改善箇所説明図

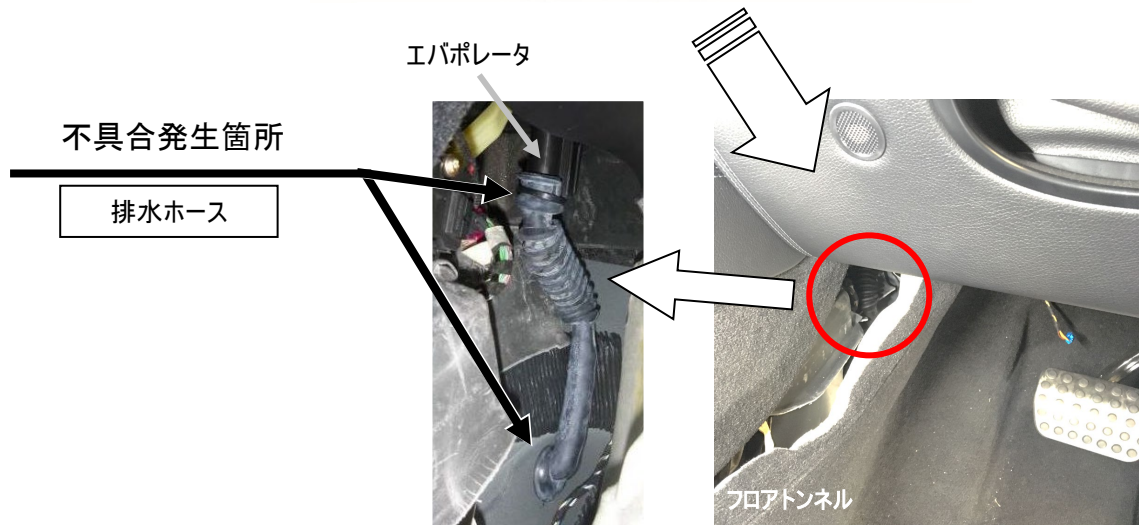
注: は組付け状態を点検する部品を示す

エアコンのエバポレータにおいて、排水ホースの組付けが不適切なため、車室内に凝縮水が漏れ出すものがある。そのため、床下が浸水して電気配線に腐食や短絡が発生し、最悪の場合、火災に至るおそれがある。

全車両、排水ホースの組付け状態を点検し、正しく装着されていない場合は組付けを修正する。なお、凝縮水の漏れによって部品に損傷等が発生している場合は、当該部品を新品に交換する。
